高浜発電所第1, 2号機審査資料	
資料番号	1
提出年月日	2022年12月23日

高浜発電所1号機及び2号機  
設計及び工事計画認可申請の概要  
(1、2号機 使用済燃料ピットの未臨界性評価変更)

関西電力株式会社

## ○既工事計画における設計

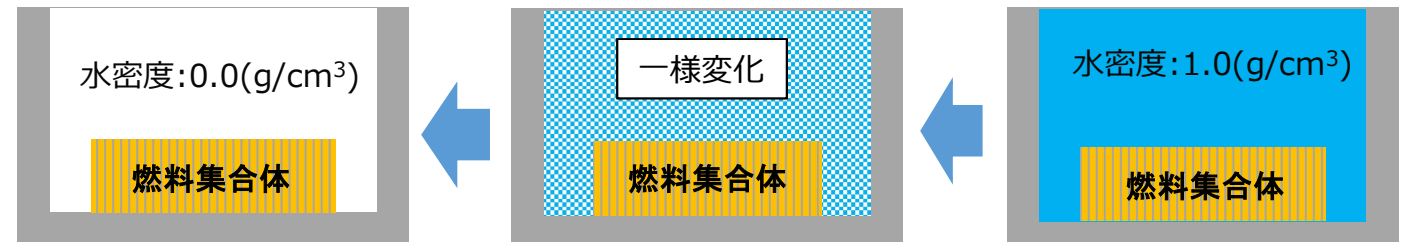
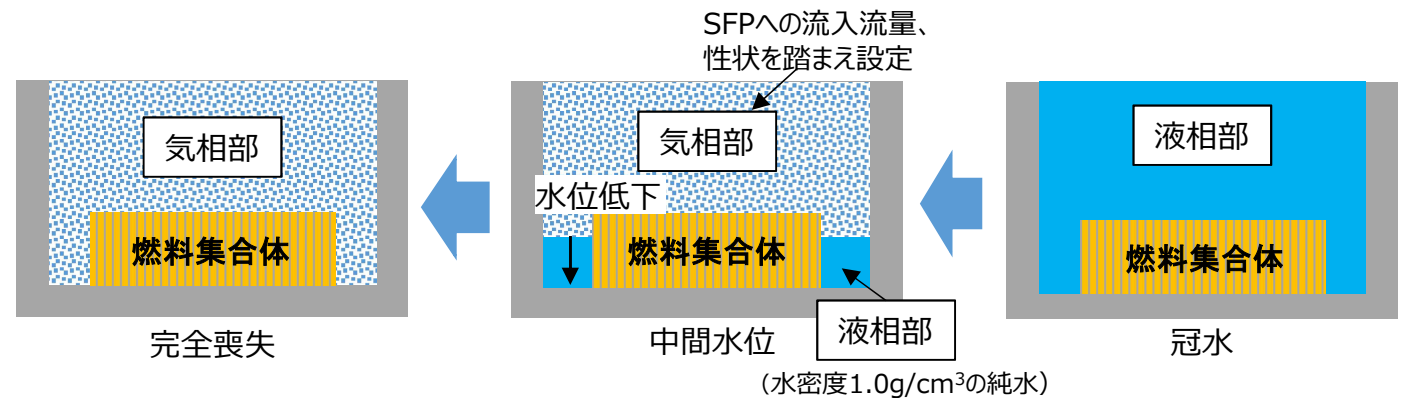
理論上の全ての状態を包絡する条件として、液相、気相を区別せず、SFP全体の水密度を一様として、全ての水密度範囲 (0.0~1.0g/cm<sup>3</sup>) の条件で評価する。

- 大規模漏えい時の実機での現実的な状態を考慮し、液相部と気相部の2相に分け、液相部の水位の変化を踏まえて評価する。
- 気相部の水分条件は、SFPに流入する水の流量や性状(液膜化)を踏まえ設定する。
- 液相部の水分条件は、実効増倍率を高める条件として、水密度1.0g/cm<sup>3</sup>の純水とする。

### 【各ケース評価結果】

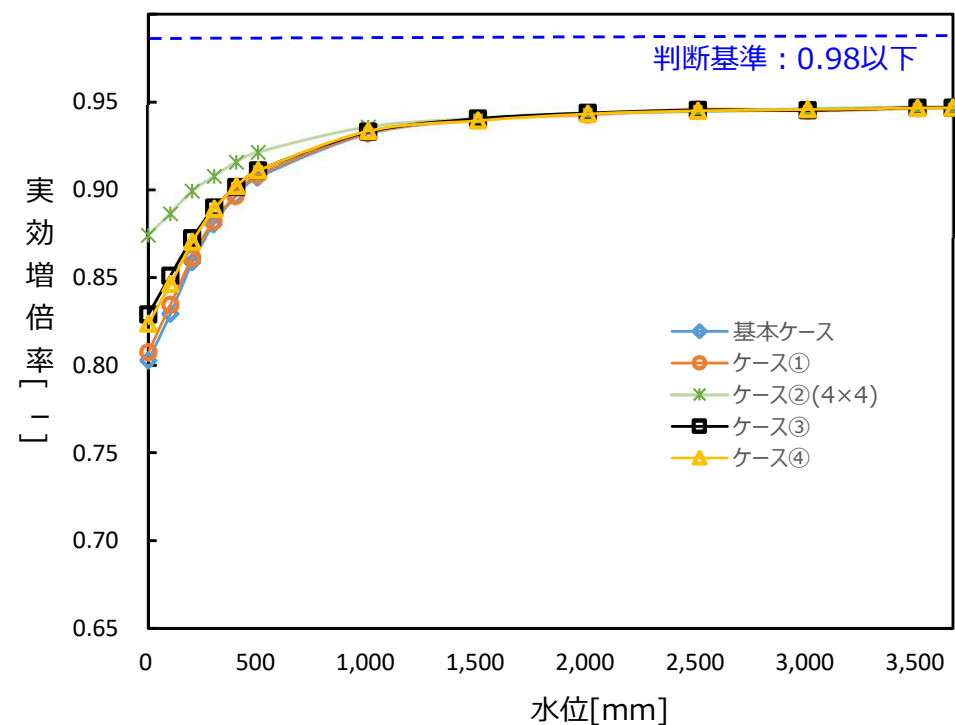
- 基本ケース及び感度解析ケースの全てのケースにおいて、純水冠水状態から液相部高さの低下に伴い実効増倍率は減少し、純水冠水状態において最大0.947となった。
- これに製造公差による不確定性を考慮しても実効増倍率は0.959であり、未臨界性上の判断基準0.98を下回っており、燃烧度や中性子吸収体の有無を考慮せずに大規模漏えい時においても臨界を防止できることを確認した。
